Formular de evaluare a condițiilor de accesibilitate a clădirilor publice

Categorii	Indicatori	Date colectate
Localitate, raion:	Recea (Straseni)	
Adresa, strada, nr.:	-	
Instituția:	BESV 30/36 (Gimnaziu)	
Tipul instituției:	BESV	
Latitudinea:	47.223531 ,	
Longitudinea:	28.578813

Fig. V.32.b Rampă de acces paralelă cu intrare în clădire

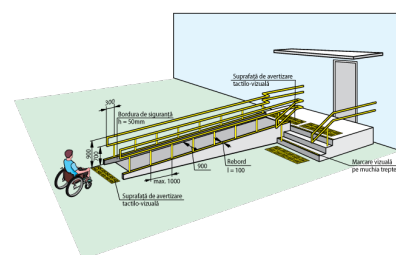
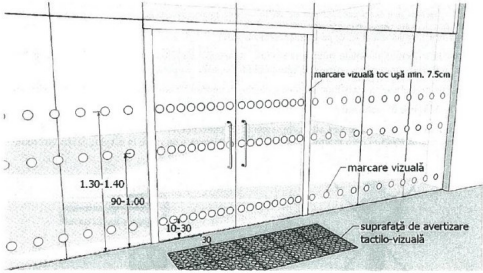
Intrarea în clădire este la nivelul solului:	Nu
La intrare sunt trepte:	Da, 3 trepte , Înălțime totală a treptelor/scărilor (cm)50 cm
La intrarea în clădire este instalată o platformă de ridicare (verticală sau înclinată):	Nu
Ușa se deschide în interior sau exterior:	Exterior
Dimensiunile pragului/spațiului din fața ușii de intrare în clădire:	500 cm x 600 cm
Înălțimea pragului ușii (de la nivelul solului până la nivelul superior al pragului):	50 cm Standard: Se aplica regula de 1:12
Dacă există trepte, sunt semnalate treptele cu elemente contrastante și/sau tactile:	Nu Standard: prima și ultima treaptă trebuie semnalate în culori contrastante
Există rampă de acces:	Nu
Nu există rampă, dar sunt șine metalice:	Nu

Fig. V.42.a Amenajarea unei cabine WC adaptate - tip A

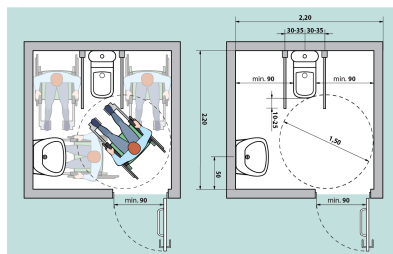
Categorii	Indicatori	Date colectate
	Mecanismul de scurgere a apei este:	Integrat în vasul WC
	Lavuar/chiuvetă:	Da , înălțimea de: 85 cm Standard: h - 85 cm
	Este spațiu liber sub lavoar:	Nu
	Este uscător de mâini:	Da , se află lângă lavoar , la înălțimea de: 125 cm Standard: maxim 100 cm
	Înterupătoarele sunt poziționate la o înălțime de 80 până la 110 cm de la podea:	Nu
	Toaleta este echipată cu sistem/buton de alarmă:	Nu
	În toaletă sau cabine există cuier pentru haine:	Nu
	Culori contrastante:	Nu Standard: este o diferență de culoare contrastantă (culori închise / culori deschise) între perete și podea
	Colacul de WC este de o culoare contrastantă cu vasul de WC:	Nu
	Iluminare bună (lumină de zi și lumină artificială) în WC:	Da
